# Ministero della Transizione Ecologica

**Parere n. 574 del 10 ottobre 2022**

<b>Progetto:</b>	<p><i>Verifica di ottemperanza</i></p> <p><b>Porto Turistico Capo San Donato - Ristrutturazione morfologica della testata del molo sopraflutto.</b></p> <p><b>Verifica di ottemperanza alle condizioni ambientali n. 2 e n. 3 del D.D. n.237/2021</b></p> <p><b>ID_VIP 8845</b></p>
<b>Proponente:</b>	<p><b>Comune di Finale Ligure</b></p>

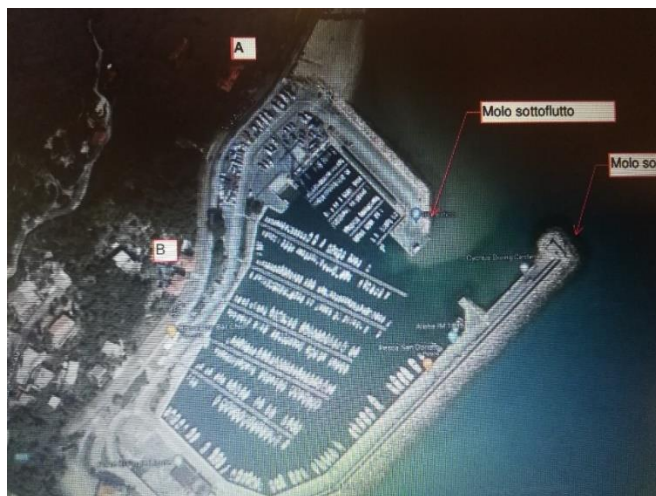
1. Monitoraggio di densità, copertura e altri parametri visivi della *Posidonia oceanica* da effettuare su 3 punti individuati sul limite superiore della prateria che ricade all'interno della ZSC IT 1324172 (Fondali Finale Ligure) a una distanza di circa 300 m dai due moli, secondo le metodologie del monitoraggio 152/06 di ISPRA.

2. Video monitoraggio lungo transetti paralleli alle formazioni a *beachrock* che consentano di verificare e confrontare in tempi successivi la morfologia della formazione geologica e redigere una lista faunistica delle componenti biologiche associate.

Per i monitoraggi ai punti (1) e (2) si prevede un'analisi ex ante, una ex post a conclusione dei due cantieri e un monitoraggio a 12 mesi dall'avvio dei lavori, mentre non si prevede un monitoraggio in corso d'opera poiché la fase di cantiere avrà durata di circa 40 gg.

Per il monitoraggio al punto (1), a 12 mesi dall'avvio lavori, si prevede un'indagine anche sul limite inferiore.
